Landeshauptstadt Stuttgart			STUTTGART			
Garten-, Friedhofs- und Forstamt						
Projekt Stuttgart-Mitte Stadtgarten Ausführung LP 5 Spielplatz am Hoppenlaufriedhof -Lageplan-					Datum	
					13.10.2025	
					Projekt Nr.	
					Zeichnung Nr.	
					1.1	
				Maßstab		
				1:100		
		Sachgebiet		Bezirksleitung		
		Spielplatzplanung		Abteilungsleitung		
		67-4.18 Weiglein-Schropp		Amtsleitung AL		
Bearbeitet						
67-4.18 Weiglein-Schropp

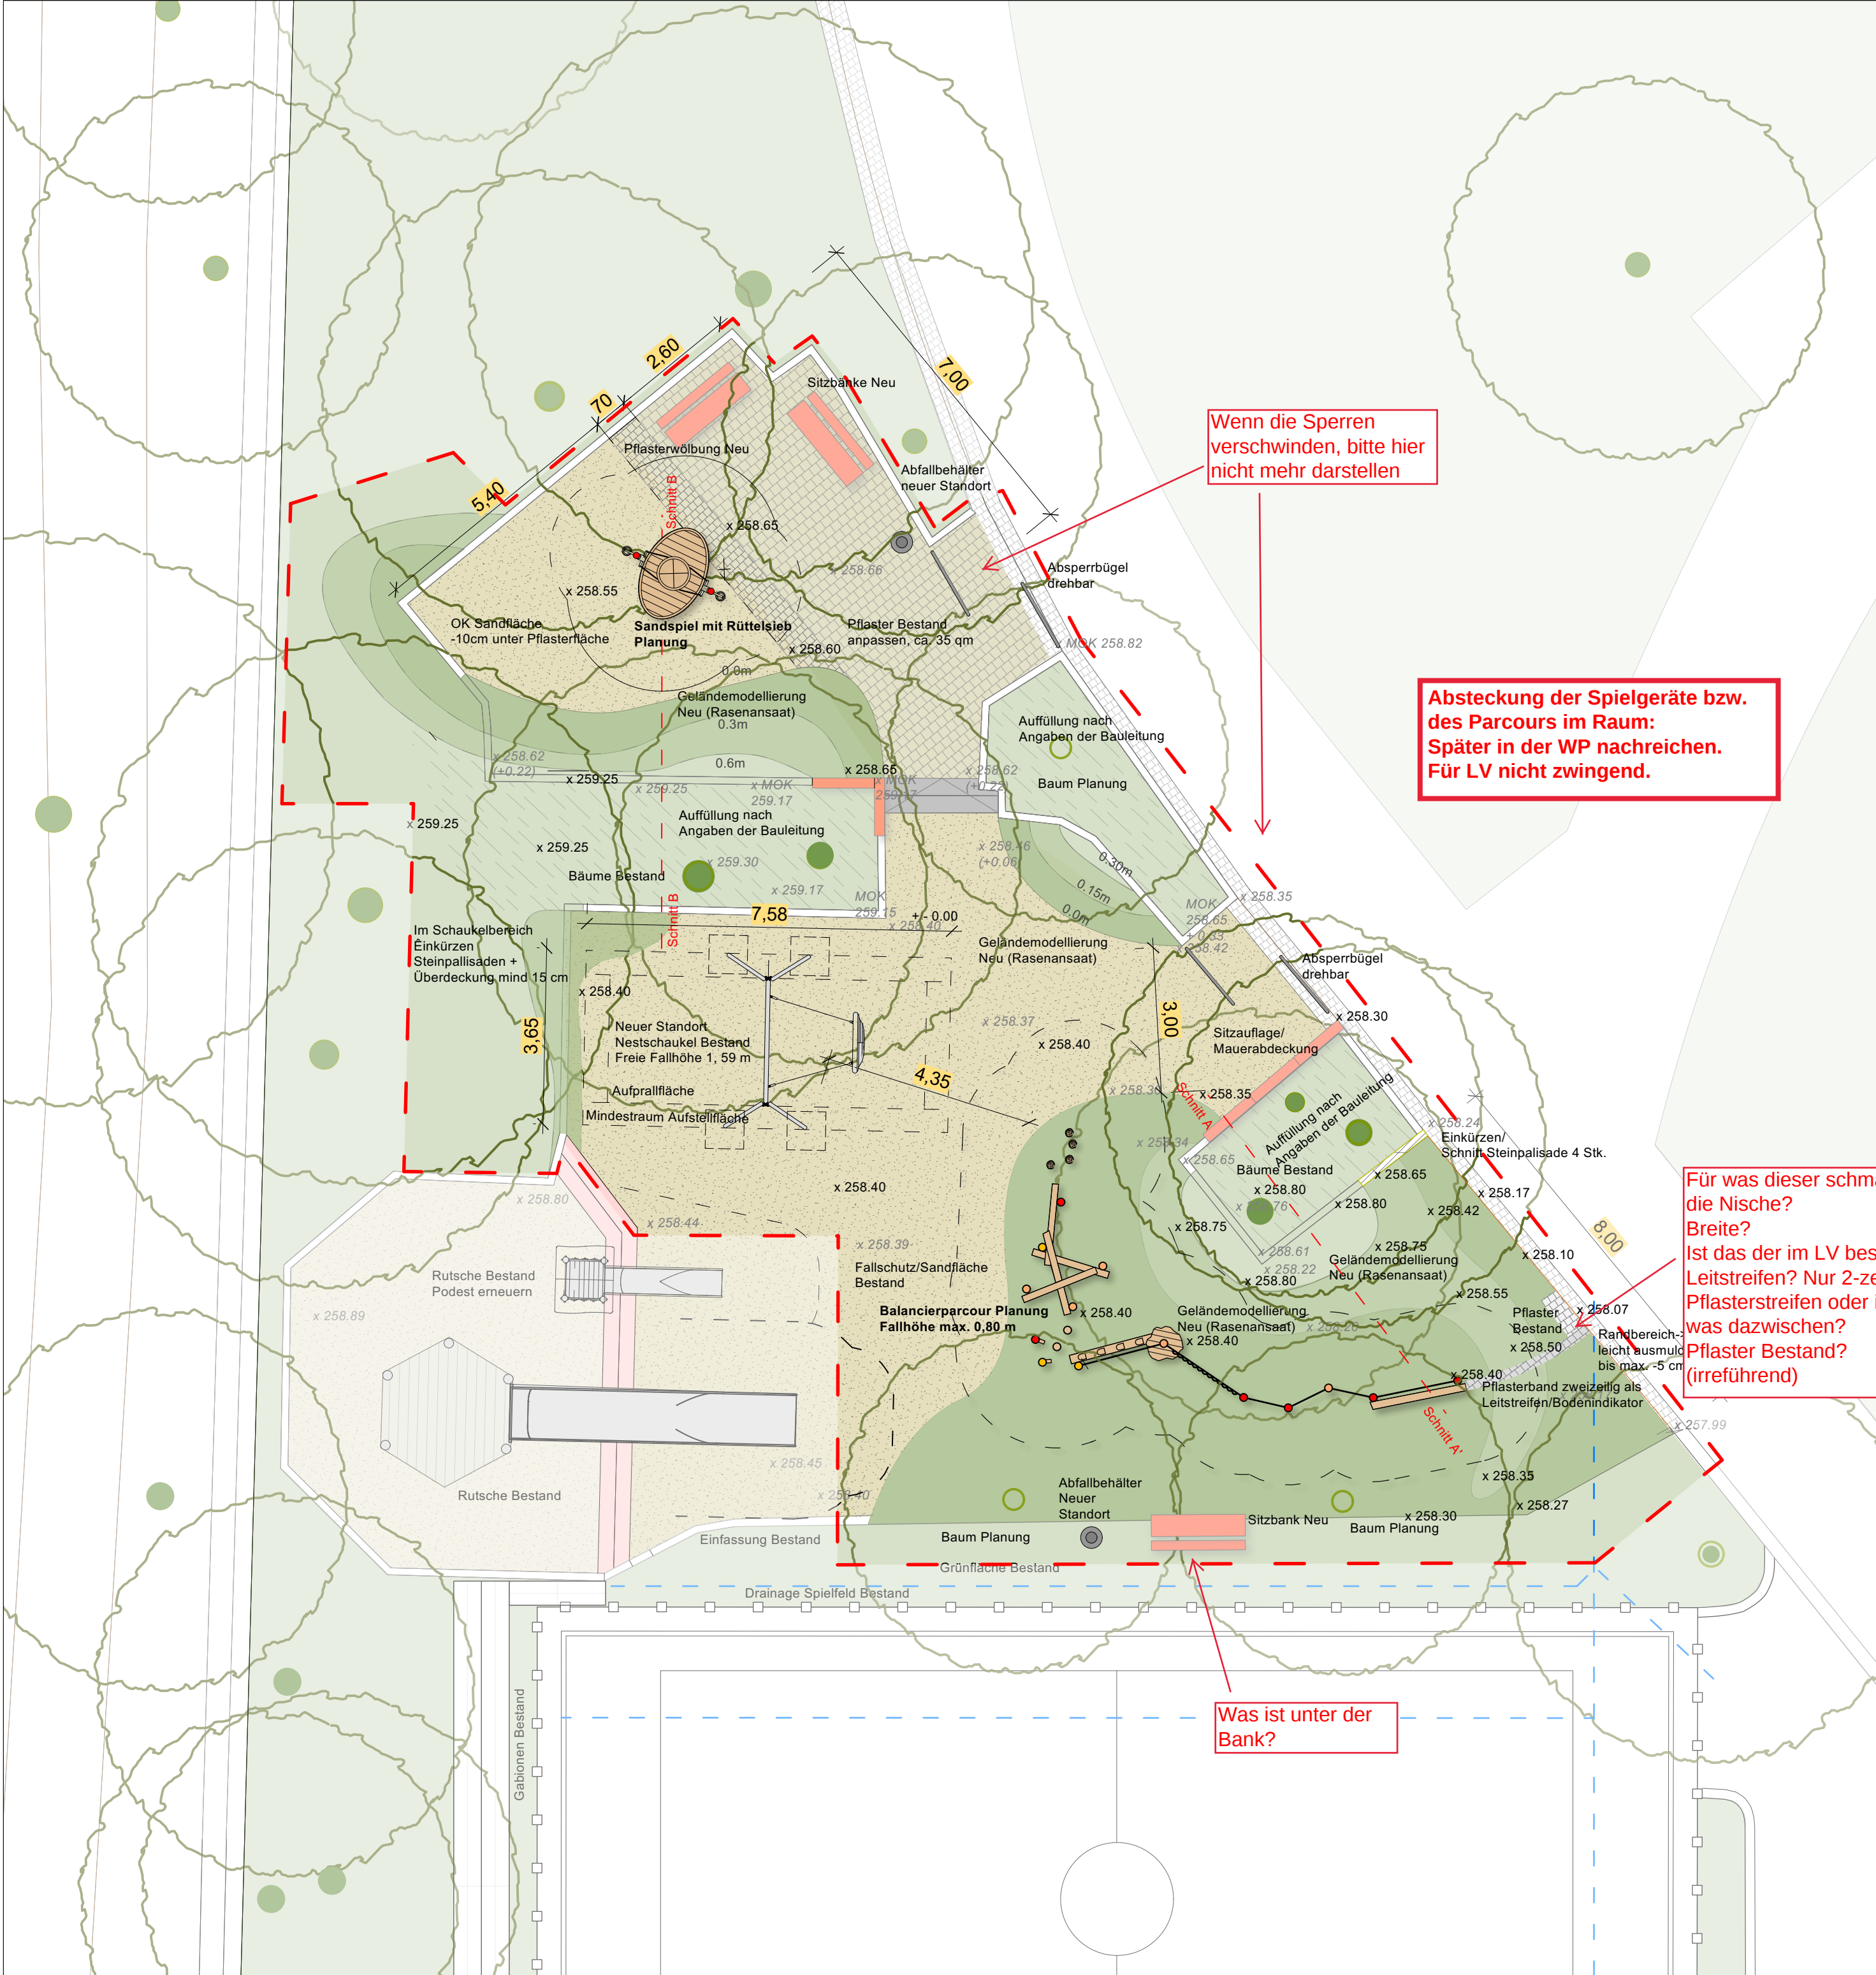
Wenn die Sperren verschwinden, bitte hier nicht mehr darstellen

Absteckung der Spielgeräte bzw. des Parcours im Raum: Später in der WP nachreichen. Für LV nicht zwingend.

Für was dieser schmale Pfad und die Nische? Breite? Ist das der im LV beschriebene Leitstreifen? Nur 2-zeiliger Pflasterstreifen oder ist da noch was dazwischen? Pflaster Bestand? (irreführend)

Was ist unter der Bank?
